**MASTERPLAN 2014-2028
Aeroporto Internazionale G. Galilei - Pisa**

**AGGIORNAMENTO ANALISI
MODELLAZIONE ACUSTICA**

**Relazione controdeduzioni richiesta
chiarimenti ARPAT**

Cod. Elab.: 41_AMB_ACU_R01_IN

Mapa generale dei superamenti notturni rispetto al PCCA

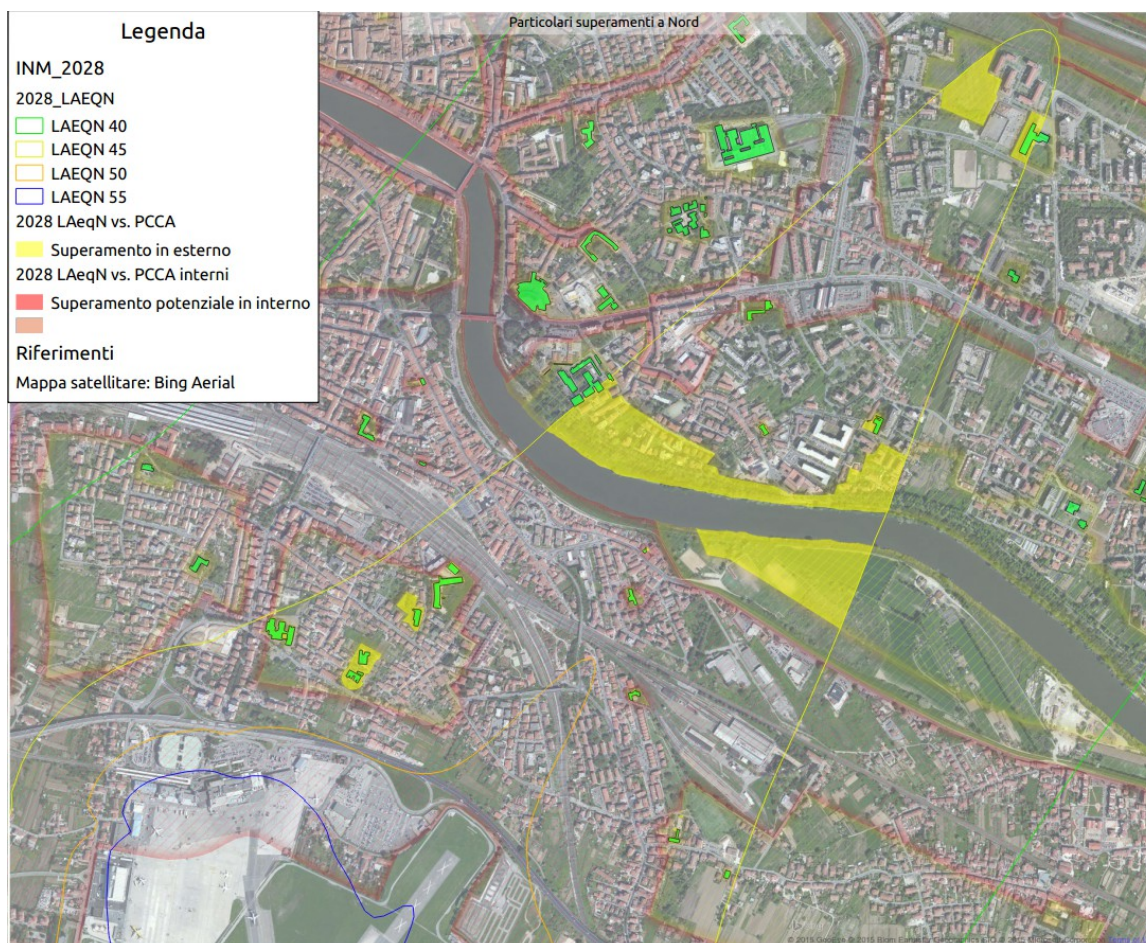
c) ai fini della corretta definizione dell'impatto acustico del traffico aereo e della verifica di compatibilità ambientale del progetto in esame deve essere verificato non soltanto il rispetto dei limiti di LVA ex DMA 31/10/1997 per le aree interne ed esterne dell'intorno aeroportuale ma, esternamente ad esso, anche il rispetto dei limiti attualmente in vigore stabiliti dal PCCA del Comune di Pisa sulla base delle disposizioni del DPCM 14/11/1997;

Sono state prodotte le mappe al 2028 in Laeq Diurno e Notturmo e confrontate con il vigente PCCA, evidenziando come nelle aree esterne alla Zonizzazione Aeroportuale vi siano i superamenti già riportati in altri studi, ma che, grazie all'arretramento della pista e l'imposizione dei profili di decollo ICAO A anziché STANDARD si produca un contenimento delle isofo-
ne rispetto alla situazione ante operam, migliorando in definitiva l'impatto acustico specifico delle operazioni avioniche.

Si presentano alle pagine successive le mappe relative ai superamenti diurni e notturni rispetto al vigente PCCA al di fuori della Zonizzazione Aeroportuale.

Per completezza si ravvisa che tali mappe riportano il solo contributo della componente aeroportuale, mentre per effettuare il raffronto con il PCCA andrebbero sommate area per area i valori del rumore di fondo (escluso quindi il rumore prodotto ad es. dalle infrastrutture ferroviarie e stradali). Siccome tale rumore di fondo anche in centri urbani è mediamente dell'ordine dei 40-45 dB(A) di giorno e inferiore ai 40 di notte, il contributo in termini di dB c'è ma quasi sicuramente trascurabile.

Applicando un decremento -assolutamente cautelativo- di 10 dB per computare la presenza di infissi si evince che non vi sono superamenti al PCCA né diurni né notturni.

raffronto tra le isofone LVA al 2013 ed al 2028

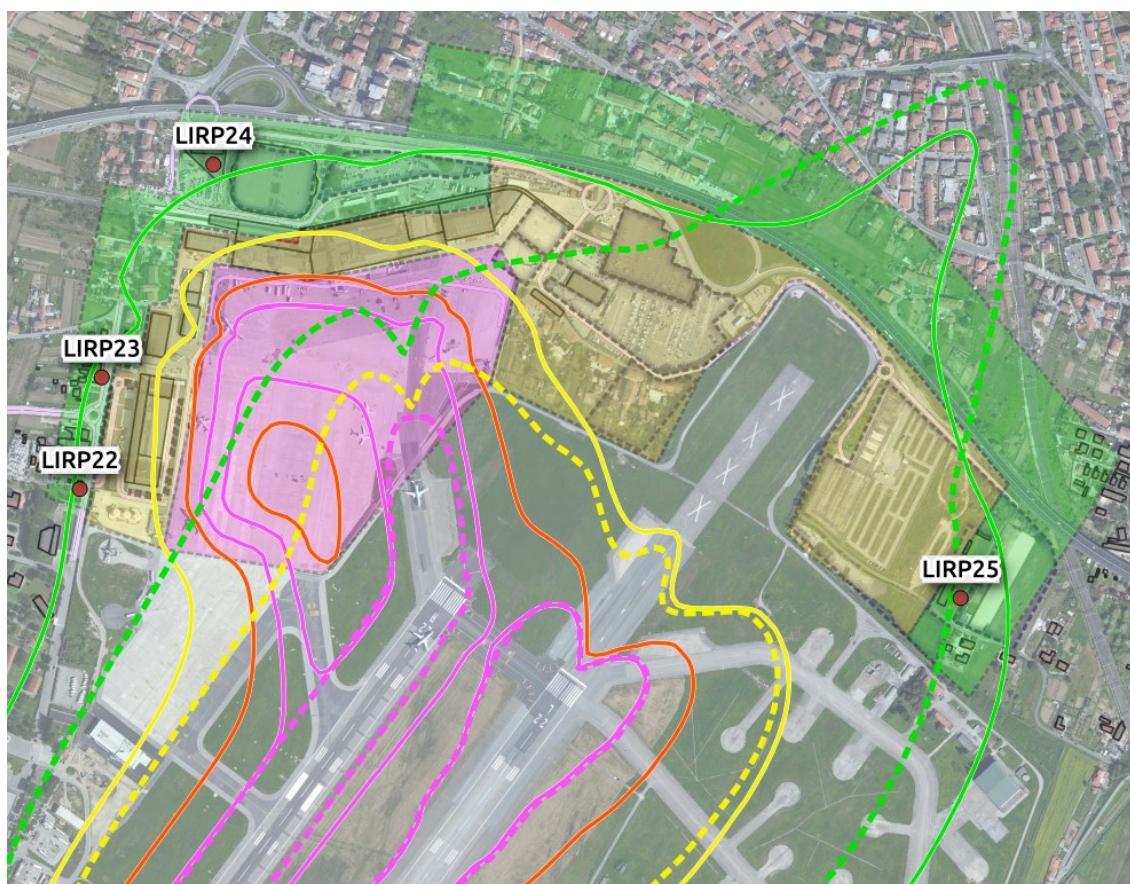
b) confronto tra le curve di isolivello nello scenario attuale e nello scenario 2028;

Si presenta il raffronto tra curve di isolivello al 2013 e quelle al 2028 alla allegata tavola “42_AMB_ACU_D01_INT”.

Inoltre si riporta di seguito, per comodità di lettura, l'estratto più significativo ad evidenziare il miglioramento ottenuto grazie all'arretramento della pista di decollo per 04 e all'adozione del profilo ICAO A anziché lo STANDARD precedentemente in uso.
